## 改善箇所説明図

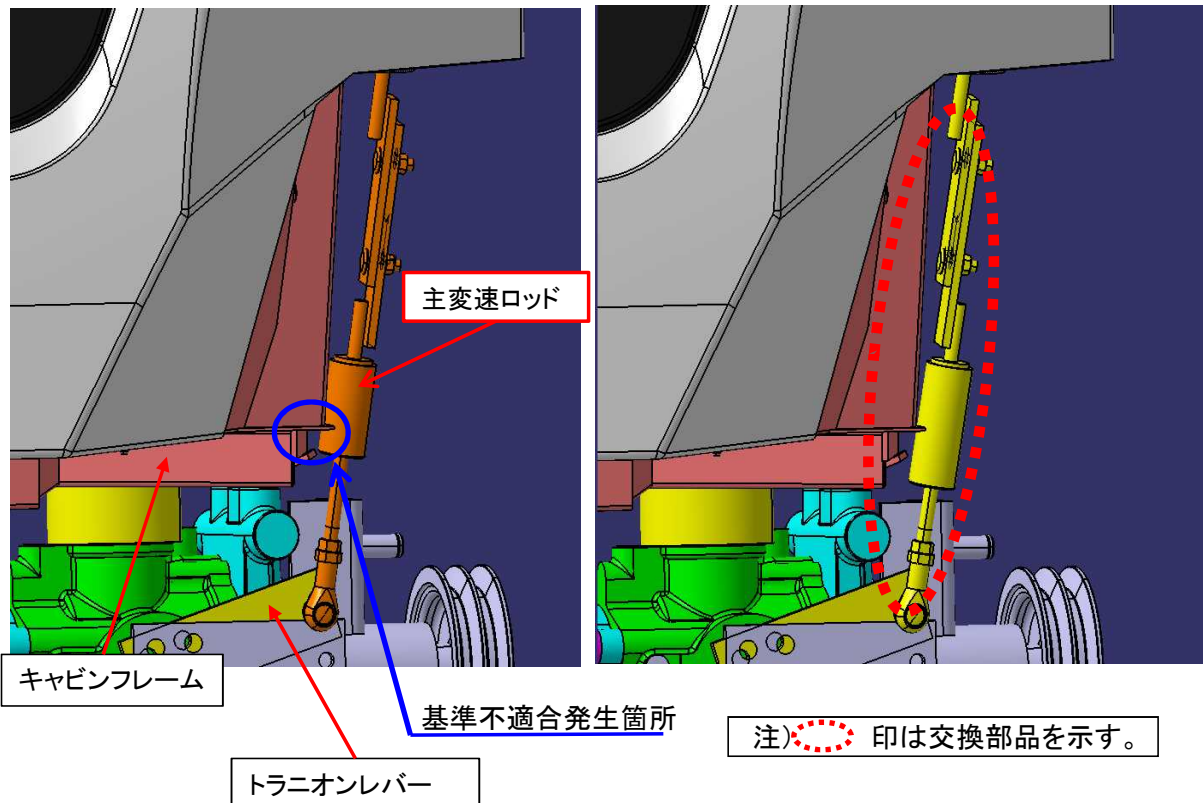
動力伝達装置において、主変速レバーとトランニオンレバーをつなぐ主変速ロッドの組付けの作業指示が不適切なため、主変速レバーを最後進位置にした場合、当該ロッドがキャビンフレームに引っ掛かることがある。そのため、そのままの状態で使用を続けると、変速レバーが前進側に戻せず、車両が後退し続けるおそれがある。

全車両、主変速ロッドを対策品に交換し、正しく組み付ける。

部品形状(ダンパ筒)長さで判断出来るため、特別な識別は行わない。
